Datum **13 DEC 2007**
Ons kenmerk 495648
Betreft Aanpassing zandwingebied
Maasvlakte 2
Aantal bijlagen 1

Kaart zandwingebied Maasvlakte 2

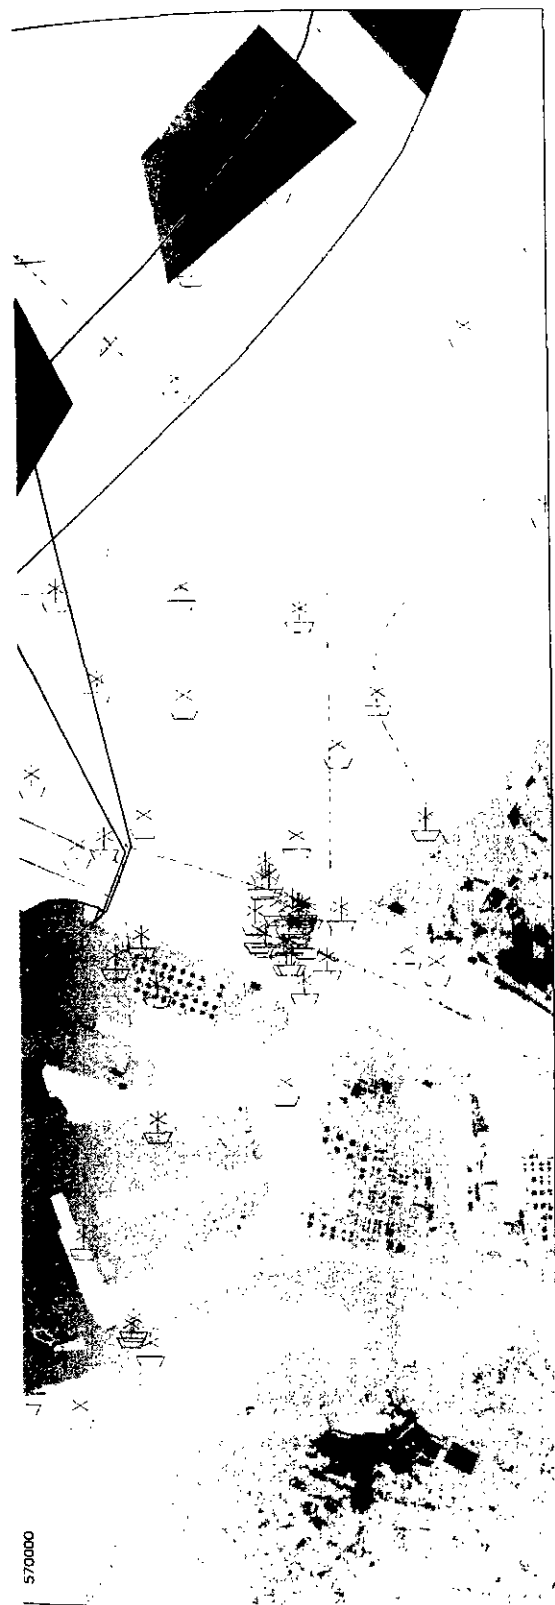
Bijgaand treft u een kaart aan met daarop het aangepaste zandwingebied ten behoeve van Maasvlakte 2. De reden van de wijzigingen, ten opzichte van kaart van het zandwingebied zoals die in de ingediende aanvraag (paragraaf 2.13, figuur 2.5) is opgenomen, wordt primair ingegeven door het Toetsingadvies van de Commissie-m.e.r. Daaruit is namelijk af te leiden dat het hoogstwaarschijnlijk is dat in het kader van de Ontgrondingenvergunning er in het zuidelijk deel van het wingebied een deelgebied met een hoog slibgehalte zal worden uitgesloten.

Om vervolgens voldoende oppervlak ten behoeve van de zandwinning te behouden, is door initiatiefnemer gezocht naar aanvullende wingebieden. De benodigde aanvullende deelgebieden zijn binnen vlek 1, gevonden aan de noord en oostzijde. Met name in dat deel – dat verder weg ligt van de Voordelta – is gebleken dat er voldoende goed zand aanwezig is, met bovendien een laag slibgehalte. Daarnaast zal aan de westzijde van het zuidelijk deel van het wingebied een gedeelte komen te vervallen, omdat dat deel buiten de vlek 1 uit het MER Aanleg valt.

Hierbij wordt nog nadrukkelijk gesteld dat de bij deze aangevraagde aanpassingen van het zandwingebied volledig binnen in het MER Aanleg gehanteerde vlek 1 vallen. Dit houdt in dat de effectbeschrijvingen in het MER Aanleg dekkend en dus ook van toepassing zijn voor het aangepaste zandwingebied.
